Pytania i odpowiedzi cz. VII

dot. zapytania ofertowego Nr 1 z dn. 27.08.2021r. w przedmiocie budowy budynku demonstracyjnego- Polskie Centrum BIM (roboty budowlane) w ramach Projektu: „Cyfryzacja procesu produkcyjnego w budownictwie- Polskie Centrum BIM” o numerze POIR.02.03.07-20-0001/21 realizowanego w ramach Programu Operacyjnego Inteligentny Rozwój, Poddziałanie 2.3.7 Rozwój potencjału koordynatorów Krajowych Klastrow Kluczowych

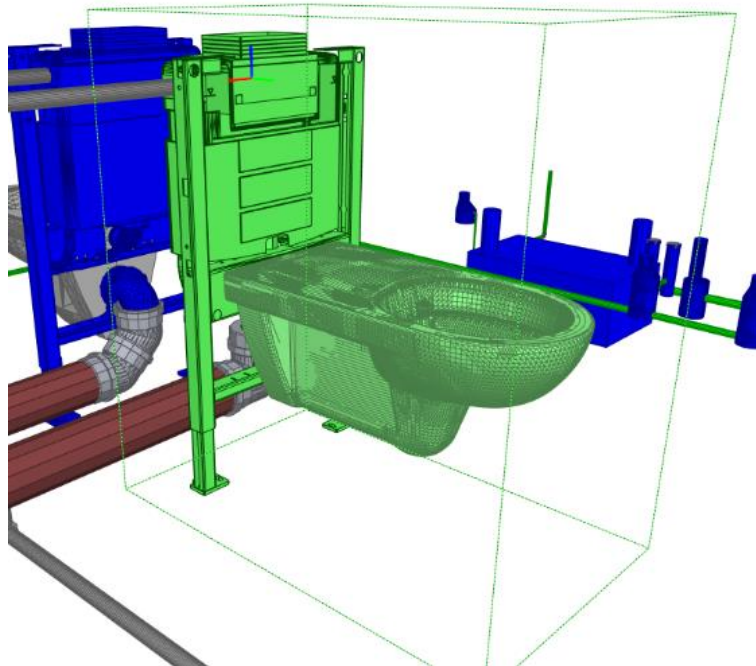
Pytanie 8. Jaki poziom LOIN dla geometrii jest oczekiwany przez zamawiającego, zgodnie z punktem 3.5 "Poziom szczegółowości geometrii nie powinien być niższy niż w przekazanych modelach wykonawczych, dopuszcza się jednak obniżenie poziomu szczegółowości geometrii komponentów po akceptacji Zamawiającego."

Udostępnione modele, oferują bardzo różne poziomy szczegółowości:

- *część obiektów jest generyczna (szczegółowość LOD 200)*
- *inne są typowo producenckimi modelami o szczegółowości LOD 400*

Poziom LOD 200 jest akceptowalny przez Zamawiającego, po uprzednim zdefiniowaniu przez Wykonawcę do jakich klas, kategorii elementów budowli będzie przypisany.
